**AVIS RELATIF À LA PROTECTION
CONTRE LES EVENTUELS EFFETS NOCIFS ET NUISANCES
PROVOQUÉS PAR LES RAYONNEMENTS NON IONISANTS
GÉNÉRÉS PAR DES ANTENNES ÉMETTRICES STATIONNAIRES**

Commune : CHARLEROI - Exploitant : ORANGE

Référence exploitant : 303C1_6 / 30228C1_1 / 40228C1_1 / 50228C1_1

Rapport n° 1011 / 2026

Figure 1 : Vue en plan des lieux de séjour et des points de contrôle

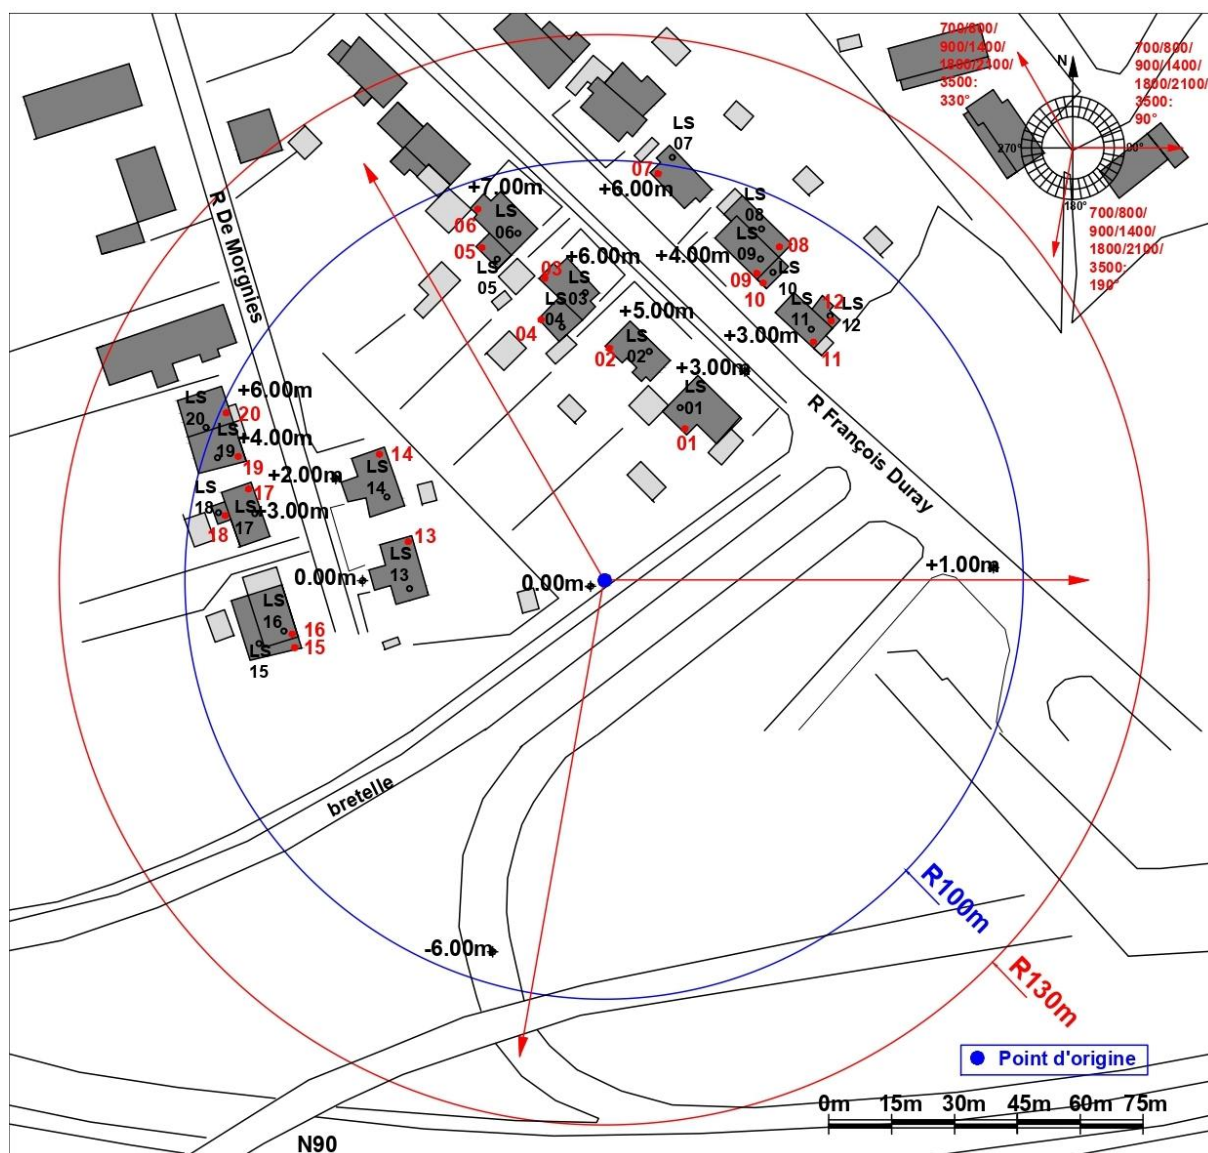
Les fréquences d'émission, la puissance rayonnée par chacune des antennes et leur gain permettent de déterminer le rayon de la zone à analyser. Tout dépassement de la limite par installation est exclu en dehors de cette zone. Le tableau 2 reprend les 35 LS² pour lesquels l'indice d'exposition est le plus élevé. Les différentes colonnes indiquent :

- le numéro du point de contrôle repris sur un des plans de la figure 1;
- le numéro du LS dans lequel se trouve le point de contrôle de la 1^{ère} colonne ;
- l'atténuation d'obstacle prise en compte pour le calcul de l'indice d'exposition dans le LS ;
- le résultat du calcul de l'indice d'exposition.

En ce qui concerne les antennes de l'installation mentionnées dans le tableau 1, la distance maximale à laquelle la limite pourrait être atteinte, à l'extérieur, est égale à 82,3 m. S'il n'y a pas de LS à une distance inférieure, les antennes respectent forcément la limite d'immission.

Dans le cas des LS situés à l'intérieur des bâtiments, une atténuation d'obstacle est prise en compte et il en résulte que la distance maximale à laquelle la limite pourrait être atteinte se réduit à 58,3 m.

Les résultats de l'évaluation décrite au paragraphe 4 indiquent que les antennes émettrices stationnaires de l'installation faisant l'objet du présent avis ne produisent pas, dans un lieu de séjour, un rayonnement électromagnétique maximum supérieur aux limites fixées à l'article 4 du décret.

En conclusion, les antennes émettrices stationnaires faisant partie de l'installation référencée dans le paragraphe 2 et dont les caractéristiques techniques sont résumées dans le tableau 1 **respectent les limites d'immission** fixées à l'article 4 du décret du 8 décembre 2022 (M.B. du 16.12.2022) modifiant le décret du 3 avril 2009 relatif à la protection contre les éventuels effets nocifs et nuisances provoqués par les rayonnements non ionisants générés par des antennes émettrices stationnaires.
